新竹縣政府工程查核代表照片表

工程名稱：112 年度柏油路面刨除加鋪工程(開口契約)

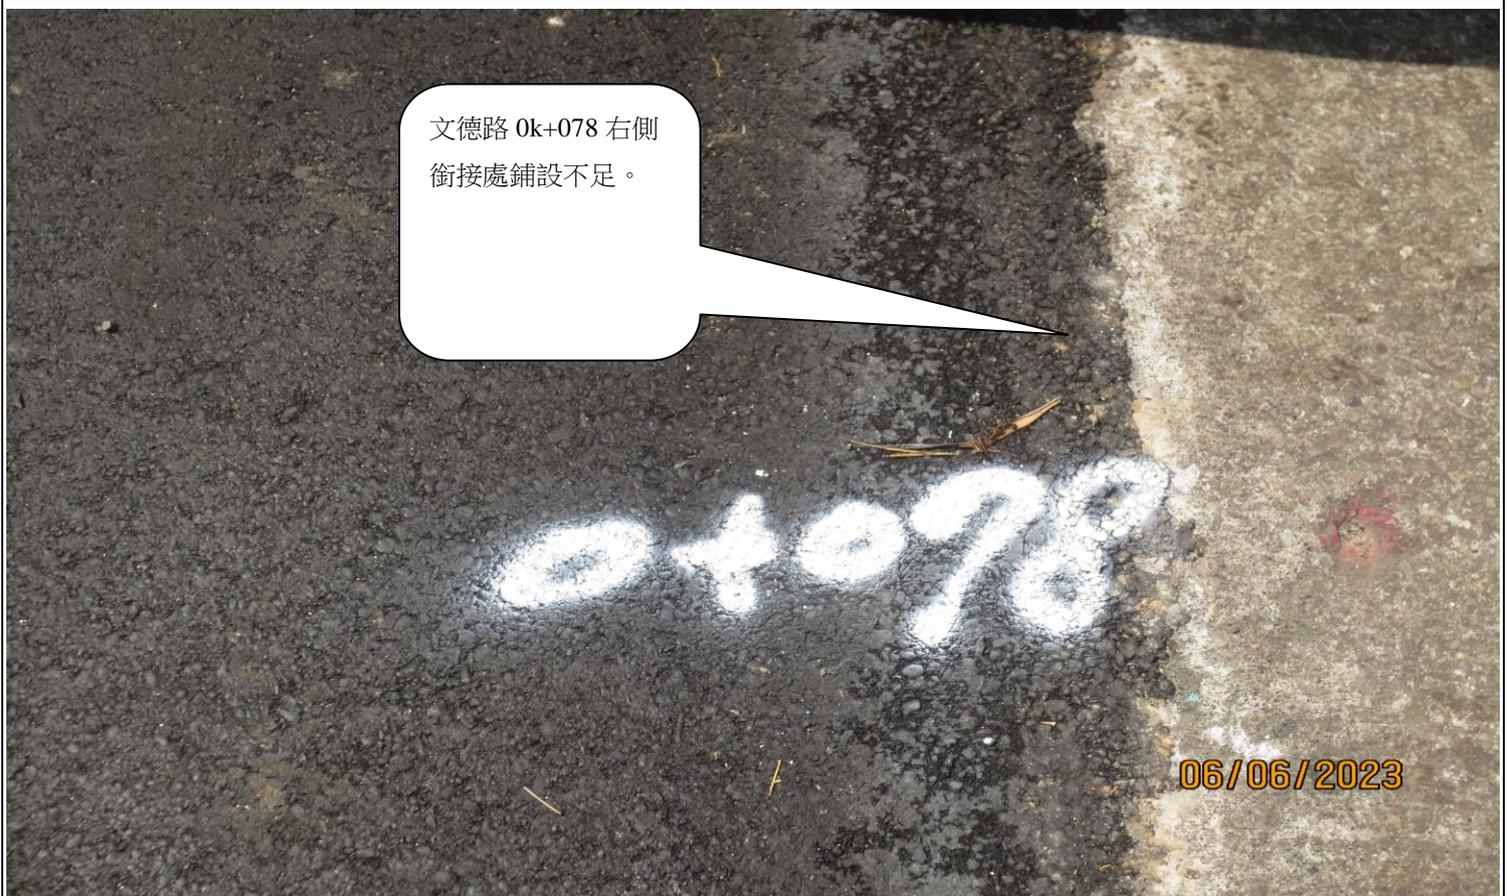
文德路 0k+063 右側
電桿邊鋪設不足

文德路 0k+063 右側電桿邊鋪設不足

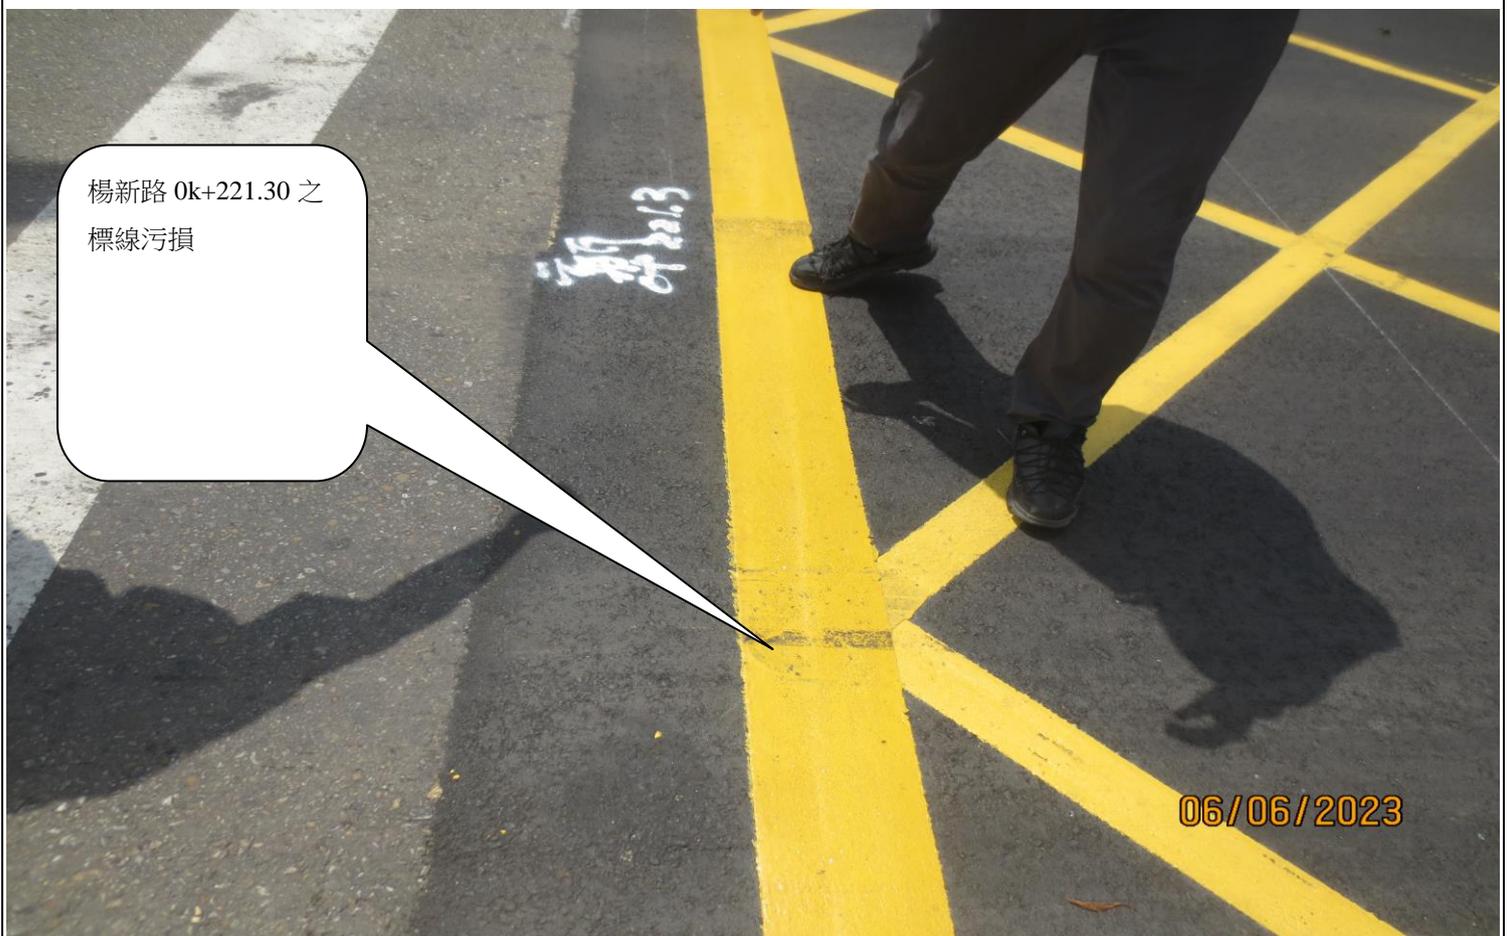
文德路與竹 16 線交叉路口之標線污損。

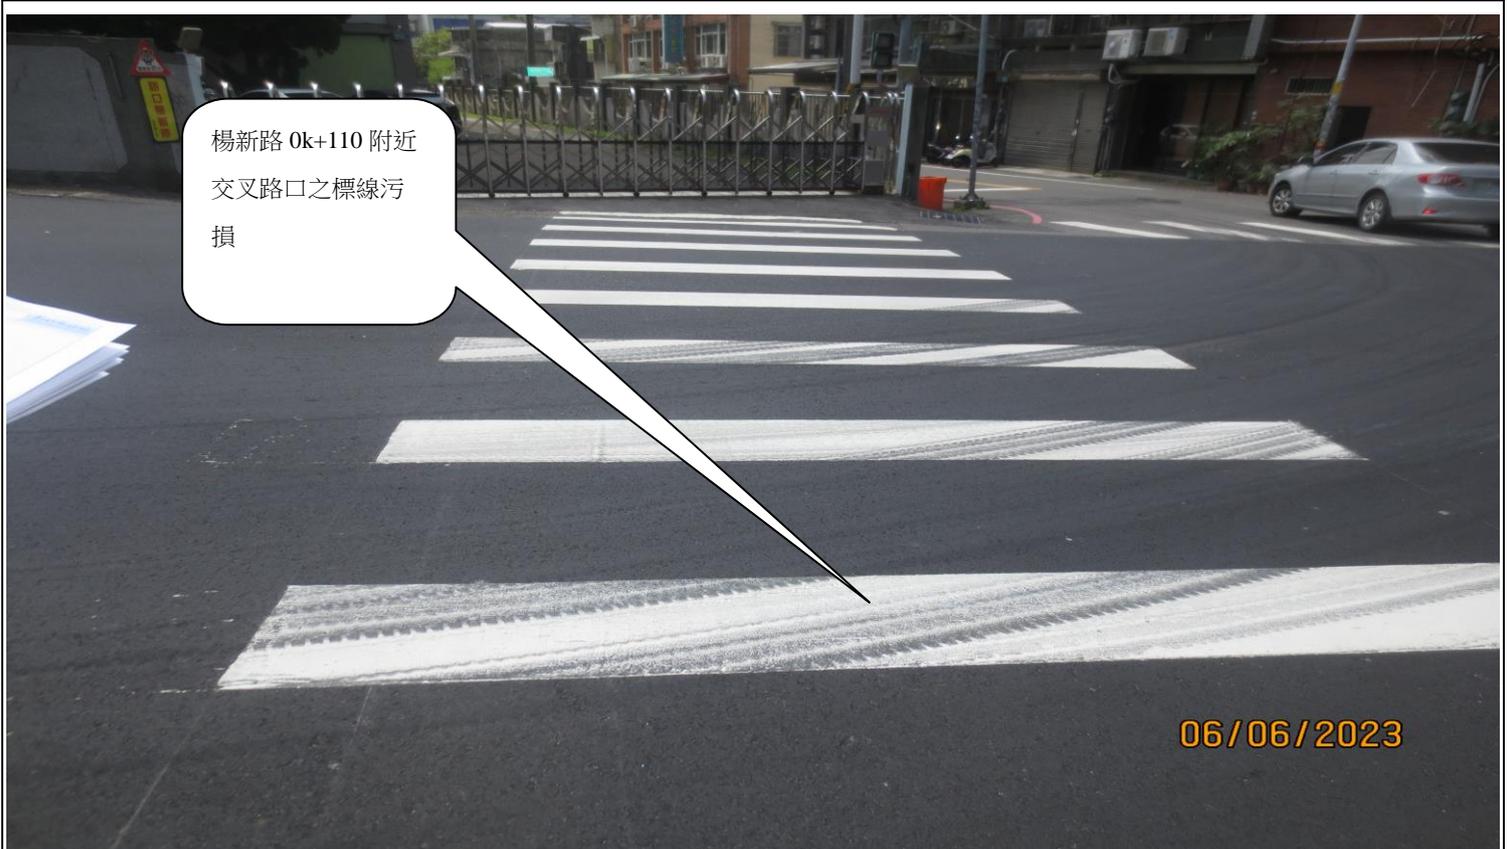
楊新路 0k+110 附近交叉路口之標線污損
